### Concours pour l'Hôtel de la Banque Nationale Suisse, à Zurich.

#### Extrait du rapport du Jury.

#### III. Pestalozzi & Schucan, Zurich.

3<sup>ème</sup> rang : projet de MM. Pestalozzi & Schucan, architectes, à Zurich.

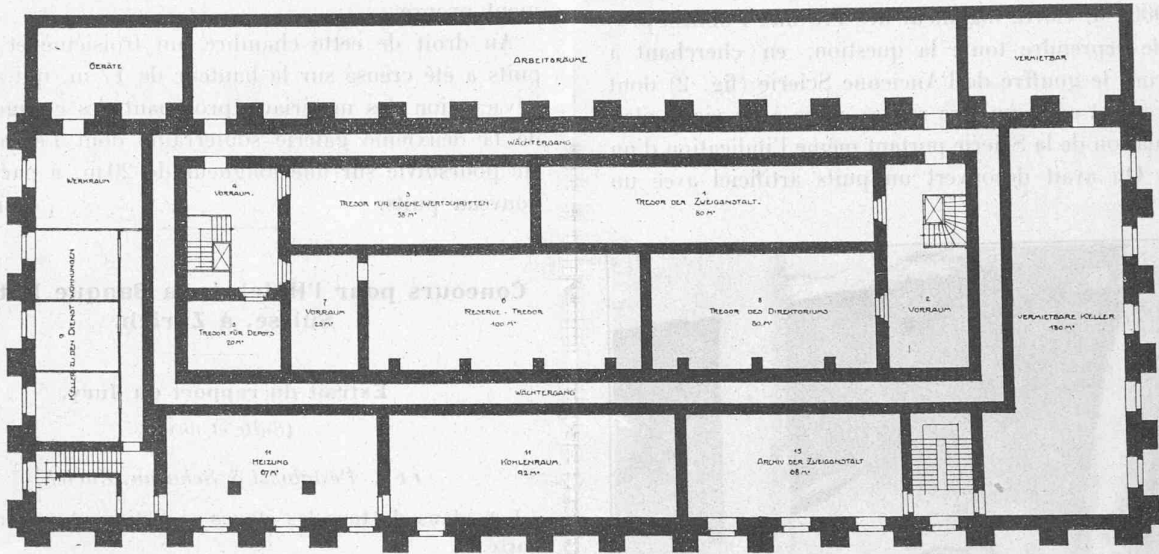
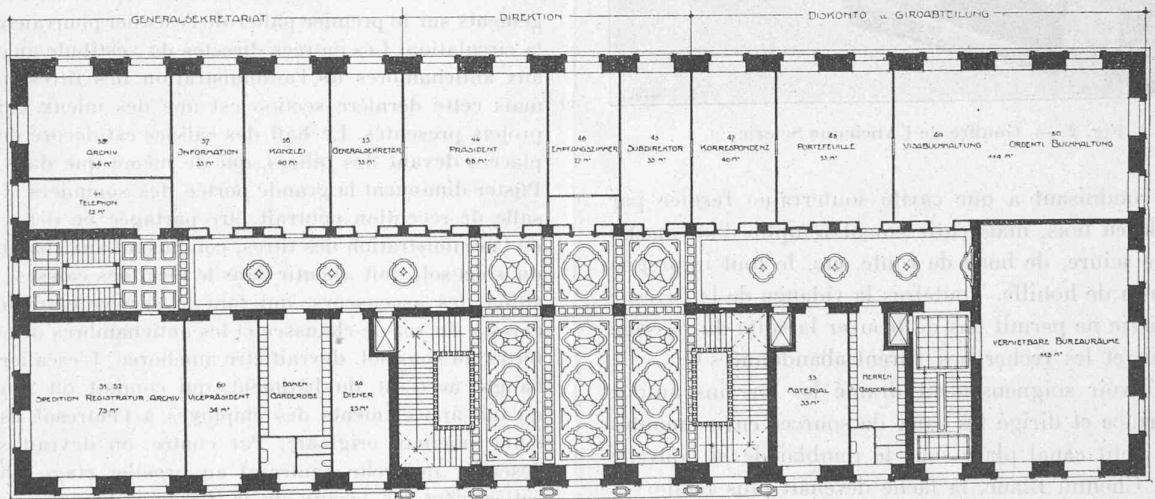
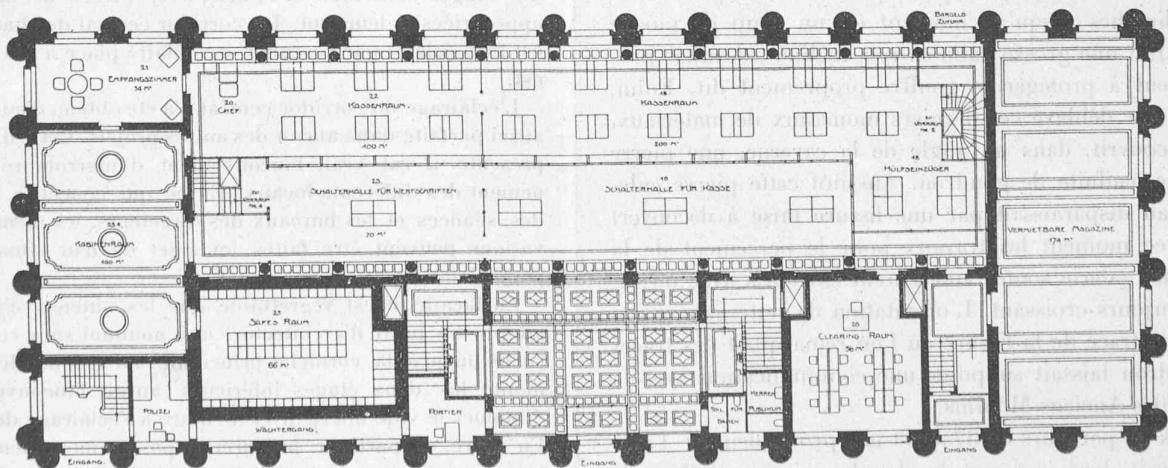
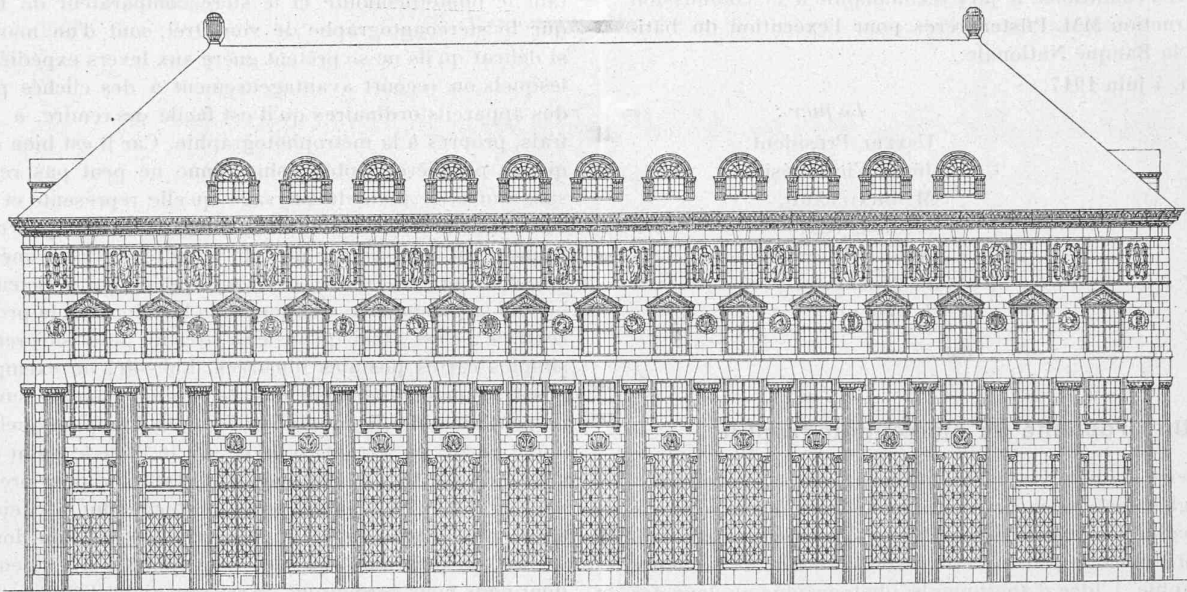
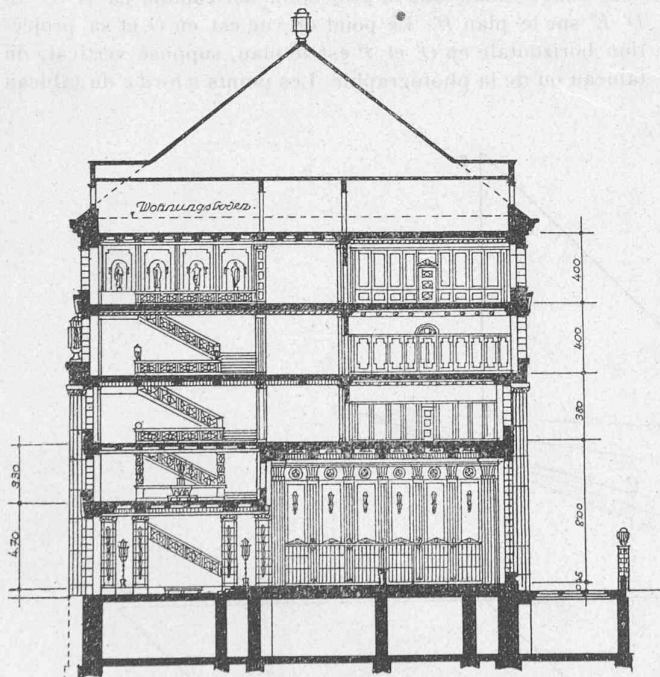
Les plans de tous les étages se distinguent par une grande clarté.

Le vestibule et l'escalier sont semblables à ceux du premier concours. Les ascenseurs sont trop cachés; leurs dégagements sur le premier palier de l'escalier pourraient entraver la circulation. Les entrées directes du vestibule au clearing et aux antichambres de l'administration des titres manquent; mais cette dernière section est une des mieux conçues des projets présentés. Le hall des caisses est décoré de colonnes placées devant des piliers, qui de même que dans le projet Pfister diminuent la grande portée des sommiers. La grande salle de réception pourrait être partagée en deux, l'escalier de l'administration des titres, conduisant aux chambres fortes du sous-sol, doit aboutir dans le local des caisses. La disposition des ascenseurs, qui font le service entre le hall des caisses du rez-de-chaussée et les antichambres des chambres fortes du sous-sol, devrait être améliorée. L'escalier spécial à l'angle nord-est du bâtiment, qui conduit du sous-sol jusqu'aux appartements des employés à l'entresol, est disposé d'une manière originale. Par contre, on devrait supprimer l'escalier qui relie l'entresol au premier étage, afin d'isoler entièrement les locaux de la Banque des communications extérieures. La disposition du sous-sol est bonne; les plans des étages sont bien ordonnés, avec pièces de dimensions appropriées à leur but. Le corridor central de chaque étage est bien éclairé par l'escalier secondaire placé à son extrémité est.

L'éclairage du corridor central n'a été obtenu d'une manière aussi parfaite dans aucun des autres projets. Cette disposition présente, il est vrai, l'inconvénient d'interrompre l'enchaînement des différents locaux. En ce qui concerne les salles des séances et les bureaux des directeurs, les mêmes observations peuvent être faites, au sujet de leur situation, que pour d'autres projets analogues.

En façade, il est regrettable que les auteurs n'aient pas adopté un parti d'architecture uni, montant sans coupure du socle jusqu'à la corniche principale. La colonnade qui surmonte les deux étages inférieurs, aurait l'inconvénient de diminuer le vide intérieur et de nuire à l'éclairage des pièces. En outre, ce parti ne procurerait pas au monument l'aspect imposant que l'on désire. Enfin, les décrochements des angles de la façade ne correspondent pas à ceux du plan.
